COMUNE di SAN MARCO IN LAMIS

<p>Oggetto</p>	<p>Folder: <b>SEZIONE A - Relazioni e documenti del progetto definitivo impianto</b></p> <p>Nome Elaborato: <b>A14_ W37D456_Relazione idraulica</b></p> <p>Descrizione Elaborato: <b>Relazione idraulica del progetto definitivo</b></p>				
<p>02</p>	<p>ottobre 2022</p>	<p>Nota AdB - Prot. 19252/2022 del 12-07-2022</p>	<p>Vega</p>	<p>Arch. A. Demaio</p>	<p>Iberdrola spa</p>
<p>01</p>	<p>agosto 2022</p>	<p>Integrazione AU</p>	<p>Vega</p>	<p>Arch. A. Demaio</p>	<p>Iberdrola spa</p>
<p>00</p>	<p>ottobre 2021</p>	<p>Emissione per progetto definitivo</p>	<p>Vega</p>	<p>Arch. A. Demaio</p>	<p>Iberdrola spa</p>
<p>Rev.</p>	<p>Data</p>	<p>Oggetto della revisione</p>	<p>Elaborazione</p>	<p>Verifica</p>	<p>Approvazione</p>
<p>Scala: NC</p>	<p>Prot. interno <span style="border: 1px solid black; padding: 2px 10px;">W37D456</span></p>				
<p>Formato:</p>

Nello specifico si intende rispondere alla Nota che codesto spettabile Ente ha inviato alla società proponente con nota Prot. N. 19252/2022 del 12/07/2022.

Figura 2: Sezione struttura di supporto

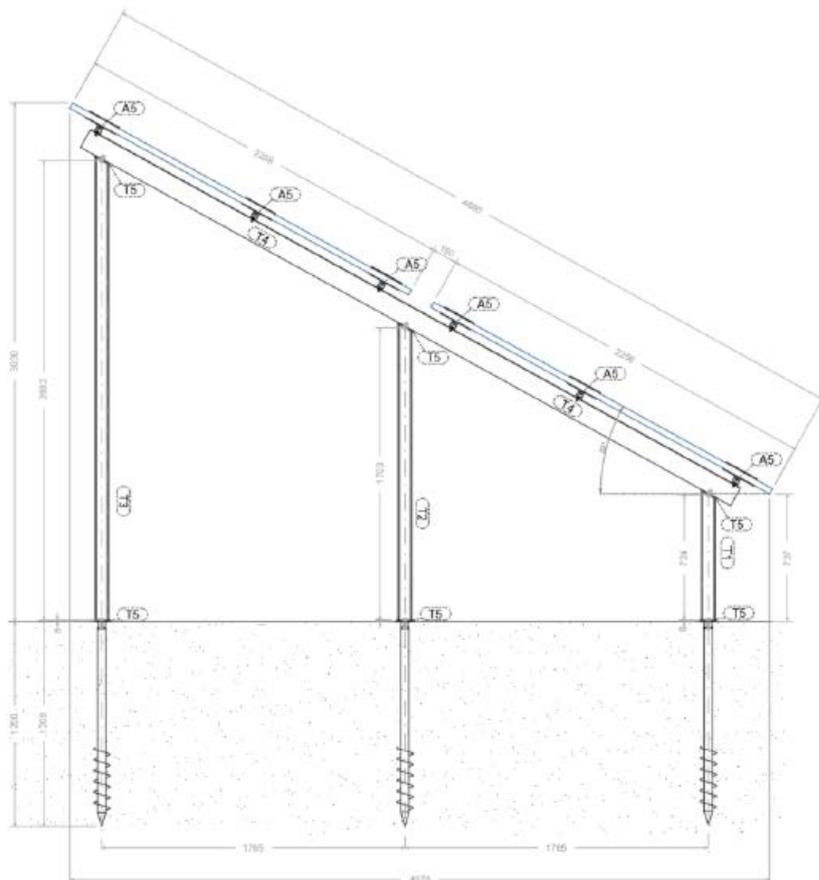
- riformulazione dei layout del campo fotovoltaico, escludendo le opere non consentite dalle aree ad Alta e Media Pericolosità Idraulica individuate dal P.A.I.; tuttavia per le porzioni ricadenti in aree a Media Pericolosità Idraulica gli interventi potrebbero essere consentiti previa valutazione di opere di mitigazione i cui elaborati dovranno essere prodotti congiuntamente a quelli per l'impianto fotovoltaico;
- integrazione dello Studio di Compatibilità Idrologica ed Idraulica, per le opere consentite nelle aree disciplinate dalle N.T.A. del P.A.I., teso a definire gli accorgimenti tecnici utili ad assicurare che le opere in progetto non subiscano danni e non costituiscano un rischio per le persone, anche se esposte all' eventuale presenza d'acqua, indicando le soluzioni progettuali più opportune;

Come espresso dalla nota dell'Autorità di Bacino, le opere devono essere previste al di fuori delle aree classificate come ad **Alta Pericolosità Idraulica (AP)** dal P.A.I., il rispetto di tale condizione determina una rimodulazione sostanziale del layout progettuale.

Considerando che la configurazione di posa della struttura di supporto garantisce un'altezza minima dei pannelli pari a 737mm, si ritiene che la soluzione prevista garantisca la durabilità dell'opera e

consenta l'installazione nelle aree classificate a Media Pericolosità. Tuttavia, al fine di garantire un margine di sicurezza maggiore, si propone di **incrementare il valore di altezza minimo dal suolo**, nelle porzioni di impianto ricadenti in aree MP, modificando il sistema di ancoraggio e garantendo un valore di altezza minima dei moduli fotovoltaici pari almeno ad **1000mm**.

Figura 3: Individuazione aree classificate dal PAI con area del progetto

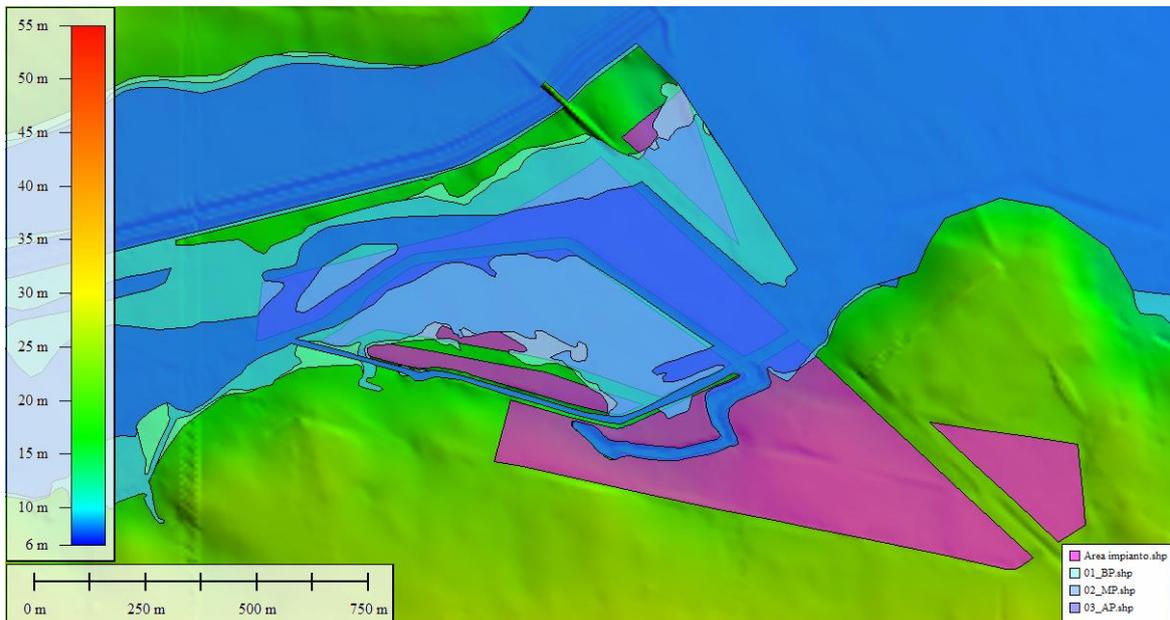
Per le porzioni di parco ricadenti nelle aree classificate a **Media Pericolosità**, il proponente individua una serie di soluzioni di mitigazione da adottare in tali aree.

Le condizioni di sicurezza e la durabilità di tali opere sono garantite dalla rimodulazione del layout progettuale, come esplicitato in precedenza, prevedendo una configurazione che non preveda la sovrapposizione delle aree di impianto con le aree classificate come AP.

Figura 4: Sezione n.1

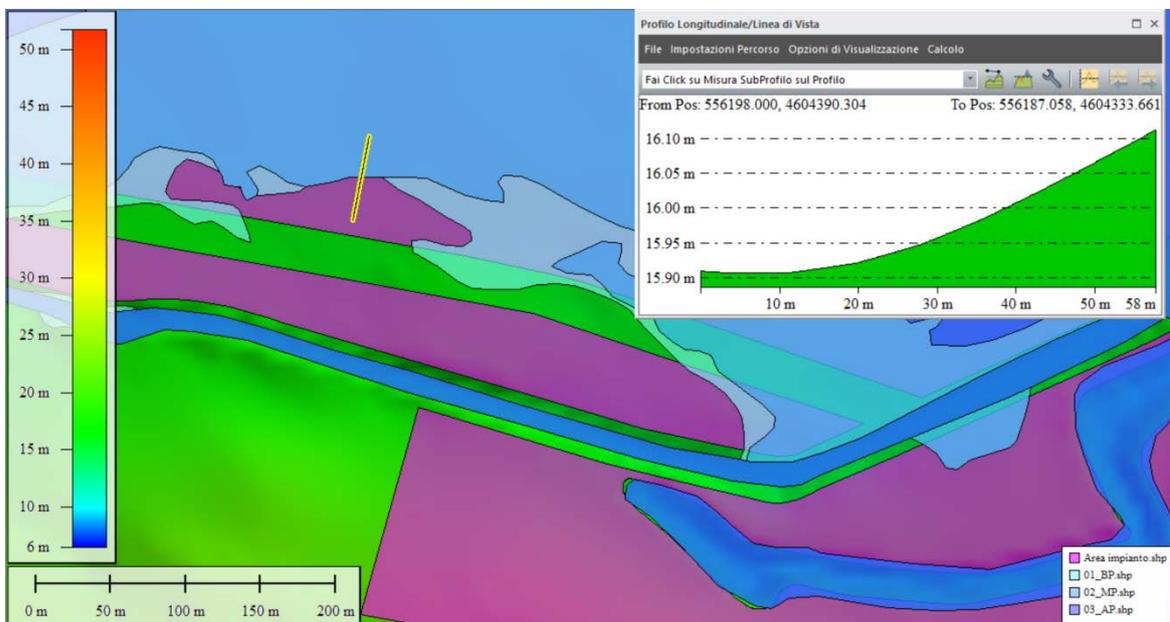
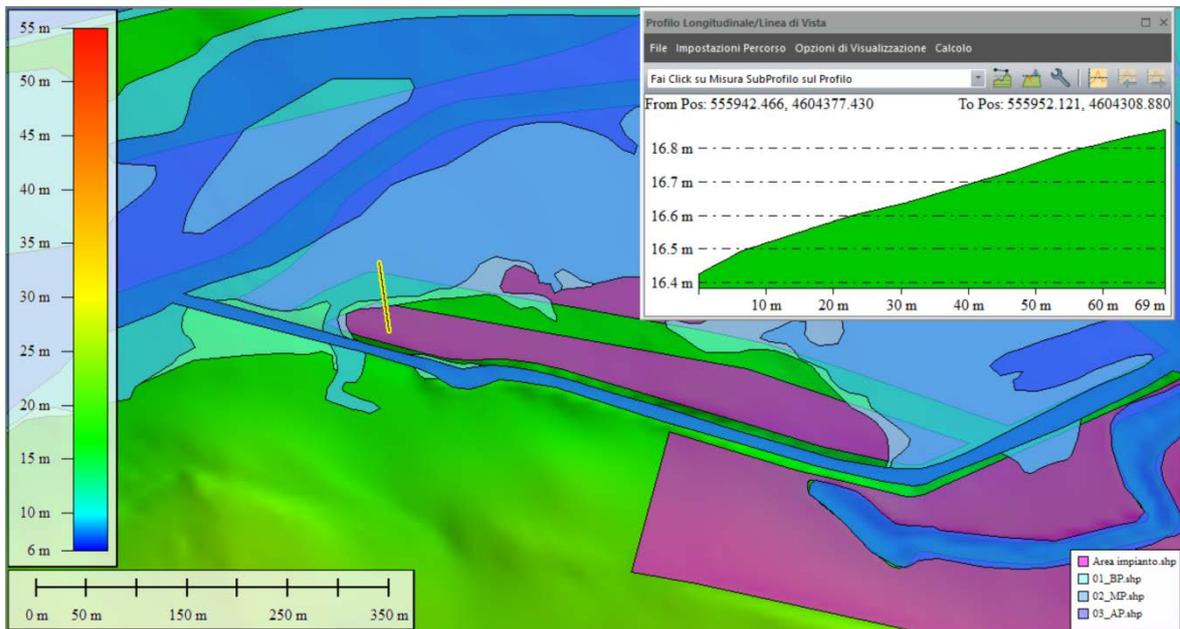
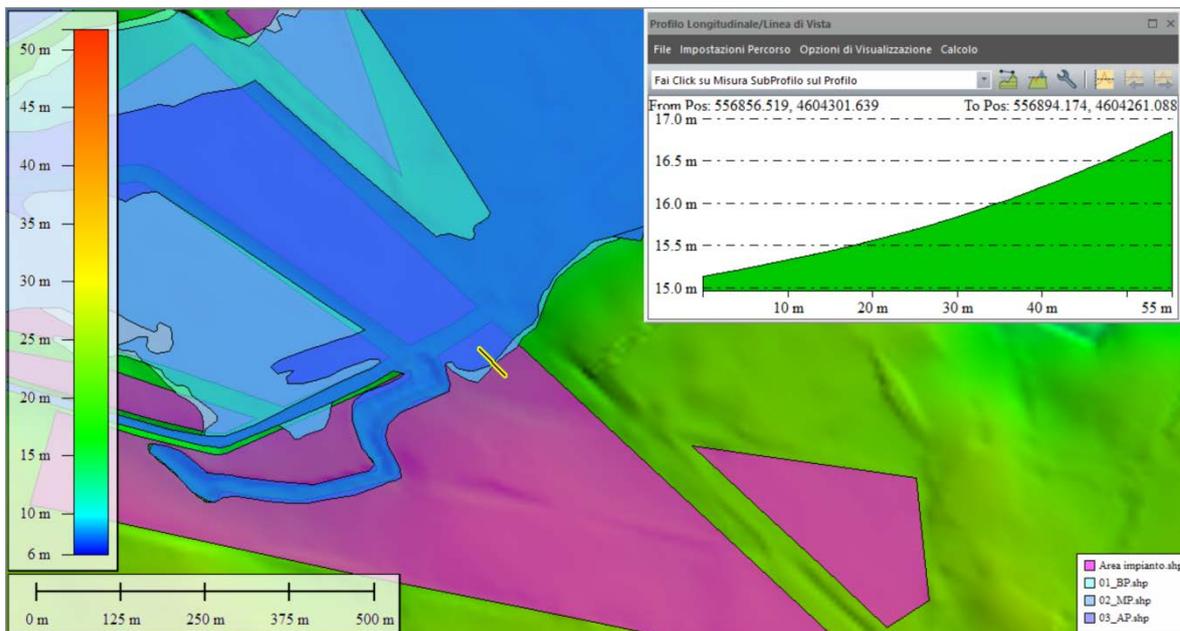
Al fine di comprendere l'adeguatezza di tale soluzione tecnica, in termini di durabilità dell'opera, lo studio ritiene opportuno analizzare, con una serie di sezioni rappresentative, le caratteristiche orografiche del sito, ponendo particolare attenzione al limite nella perimetrazione delle aree a media pericolosità.

Si procede, quindi, ad individuare alcune sezioni per valutare la differenza di quota esistente tra le aree di impianto ricadenti nelle zone classificate dal PAI e le aree di impianto ricadenti in zone non classificate.

L'analisi condotta, evidenzia come tra le aree classificate dal PAI e quelle immediatamente successive, non classificate come a pericolosità idraulica, sussiste una differenza di quota inferiore a 50 cm.
